**PROVINCIA DI PESARO E URBINO**  
**RICHIESTE DI CHIARIMENTI ED INTEGRAZIONI**  
**SERVIZIO 4.2 PROVINCIA PU E ARPAM**

**DISCARICA DI CA' LUCIO - COMUNE DI URBINO**

In data 11/04/2012 sono pervenute richieste di chiarimenti e di integrazioni dal Servizio 4.2 Provincia PU e dell' ARPAM del 04-04-2012, per la documentazione relativa alla procedura V.I.A: art. 23 D. lgs n.152/06 e D.G.R. Marche n.164/09.

Fig. 1

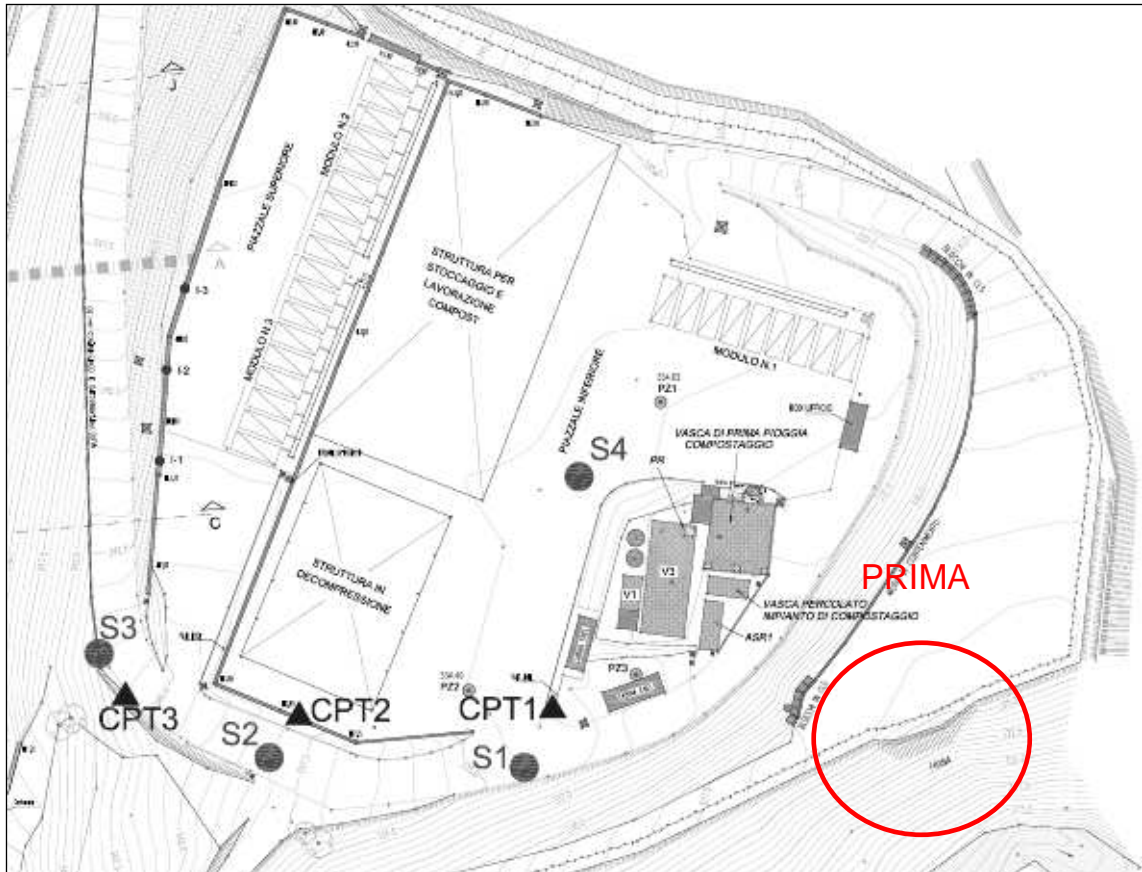
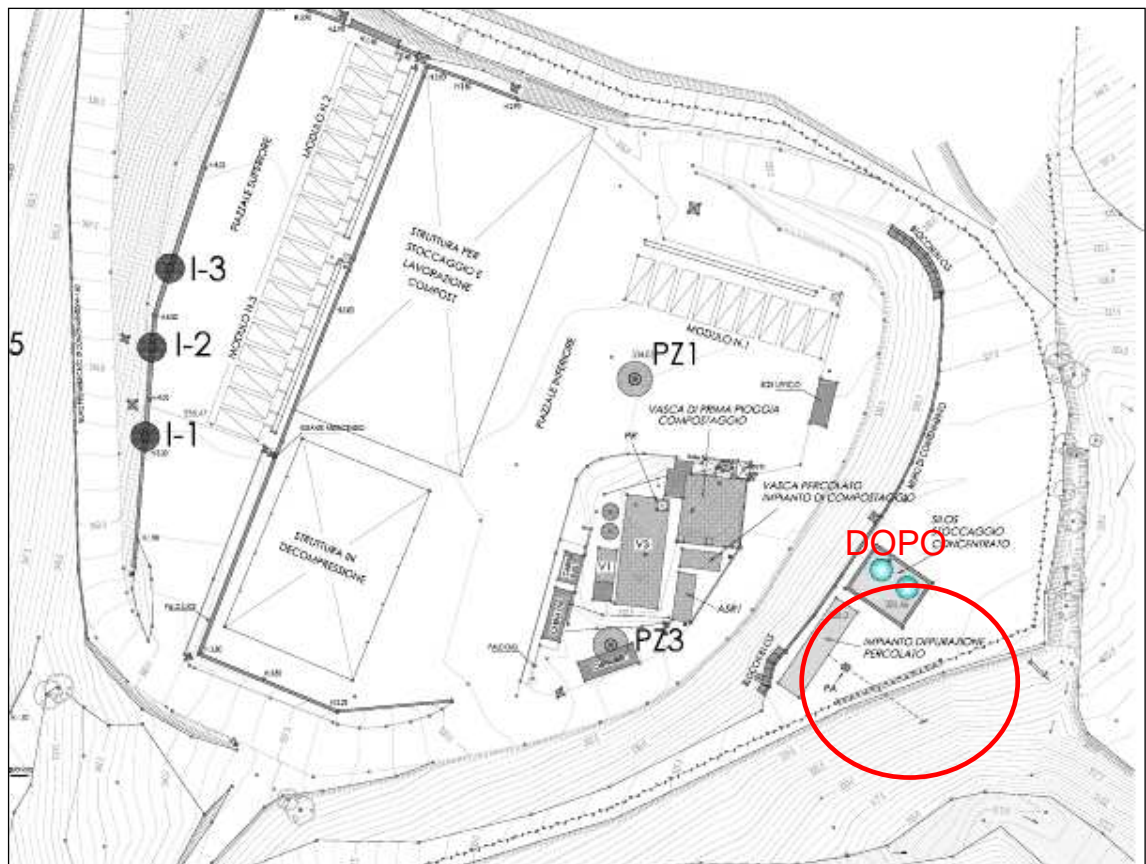
- **n.10 "Fornire il progetto di consolidamento del dissesto cartografato nella carta geomorfologica allegata al progetto, che insiste in una parte della discarica, in cui si attesti la sua comprovata bonifica nel tempo".**

Per bonificare l'area cartografata al margine sud della recinzione della zona attrezzata per il compostaggio e lontana dall'area dell'ampliamento della discarica di ben 220m, sono state eseguite le seguenti operazioni tenendo conto del fatto che la scarpata in movimento era stata realizzata scaricando a valle del terreno senza che il piano d'appoggio fosse stato predisposto con decorticamento ed adeguata gradonatura.

Pertanto dopo aver eliminato la vegetazione caotica presente sono state realizzate tre berme in contropendenza e successivamente riportato del terreno costipato a strati di 40-50cm diminuendo l'angolo di scarpa del pendio ed aumentando il piede alla base. I lavori eseguiti nell'estate del 2011 non hanno dato a tutt'oggi segni di cedimenti.

Si fa ancora presente che il dissesto era ben lontano dall'area di ampliamento della discarica e la banalità del lavoro non necessitava di particolari progetti di bonifica.

Di seguito si riportano le planimetrie dell'area prima e dopo l'intervento (fig. 1-2).

COMUNE DI URBINO - DISCARICA DI CA' LUCIO  
 PLANIMETRIA DEI MONITORAGGI  
 scala 1:1000

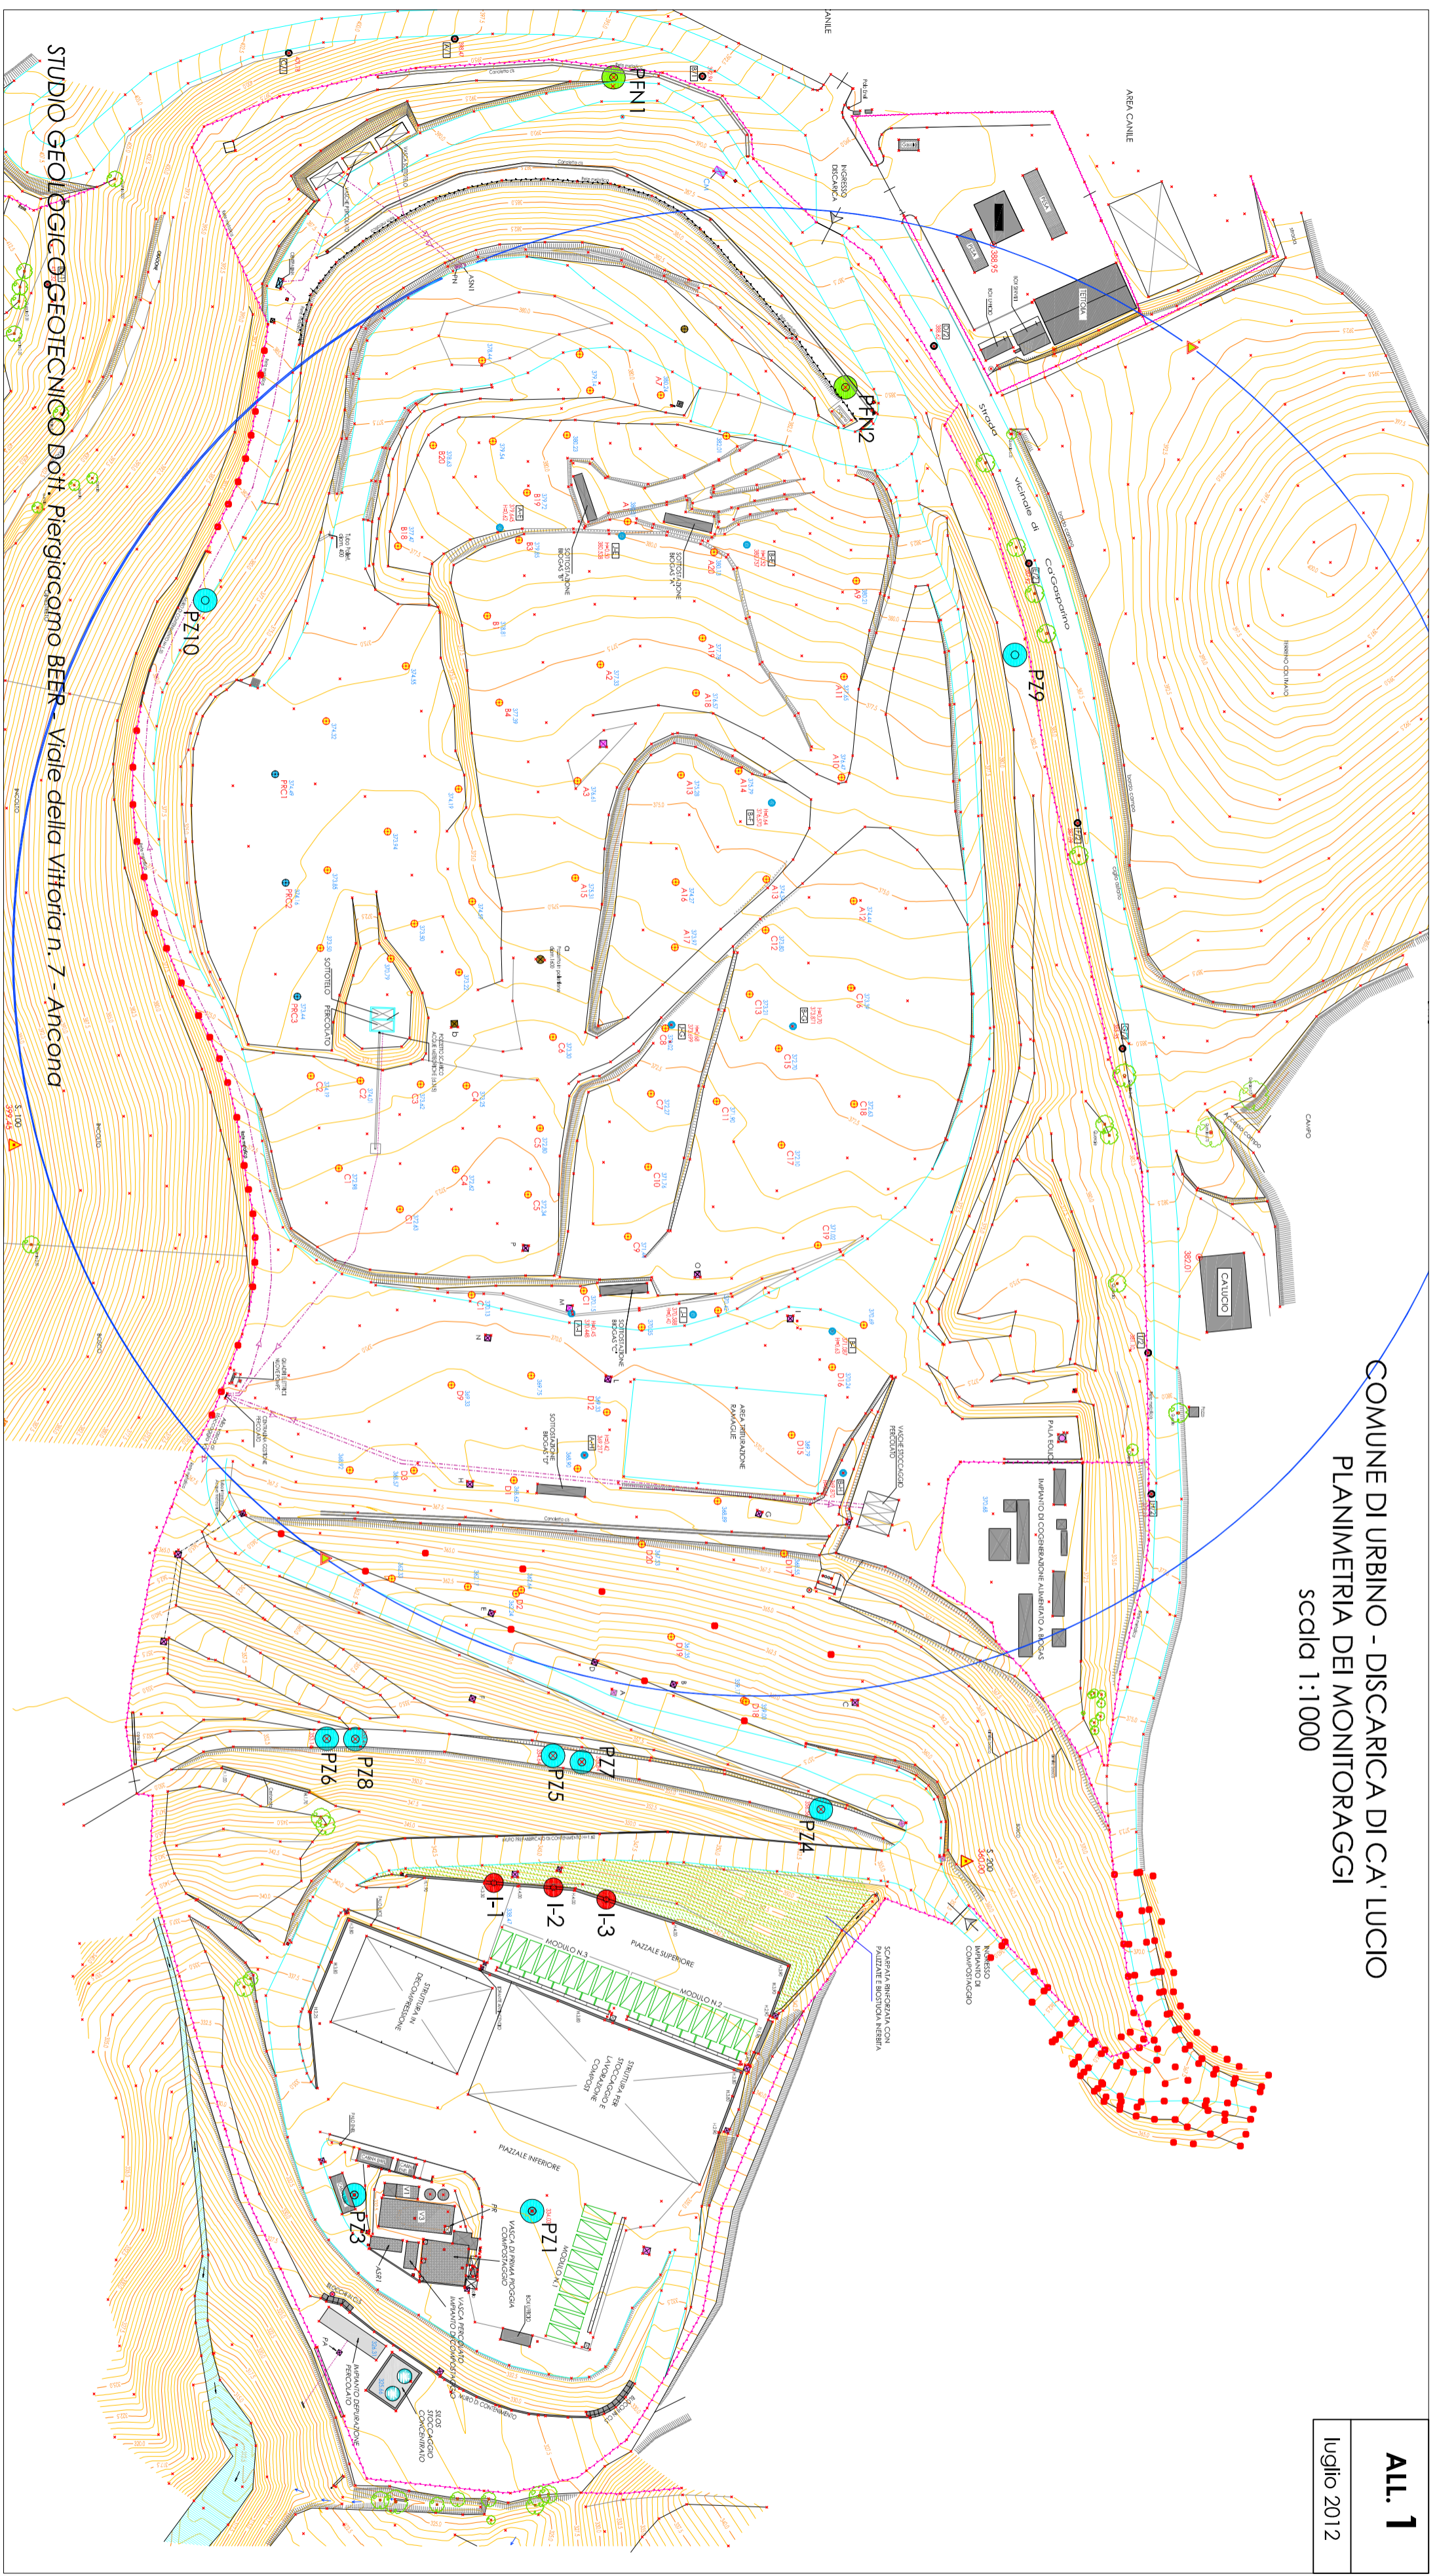
- ***n.9 "I dati piezometrici forniti in relazione sono riferiti esclusivamente alla parte della discarica non attualmente interessata dal progetto di ampliamento. Quindi si chiede di relazionare in merito al rispetto imposto dal D.Lgs n. 36 del 13/01/2003 che fissa in 2m il franco per acquiferi non confinati sopra la quale va impostata la barriera di confinamento e alla presenza di livelli di falda caratterizzati da forte escursione piezometrica ( sintomatico di falde in pressione). Fornire ulteriori letture piezometriche all'interno dell'area di progetto con l'installazione di due nuovi piezometri posizionabili in corrispondenza della base ai lati della discarica tra la formazione della marnoso-arenacea e lo Schlier.”***

In ogni modo ne sono stati eseguiti altri due posizionati come da allegata planimetria in corrispondenza dei lati est ed ovest all'interno della formazione marnoso-arenacea. Dei due piezometri si forniscono le stratigrafie (S9 e S10) e la relativa documentazione fotografica.

I nuovi piezometri hanno evidenziato nel lato est un livello piezometrico a circa -6m da p.c. e ad ovest a -10.5m da p.c. attuale quindi il D.Lgs n. 36 ci sembra correttamente rispettato.
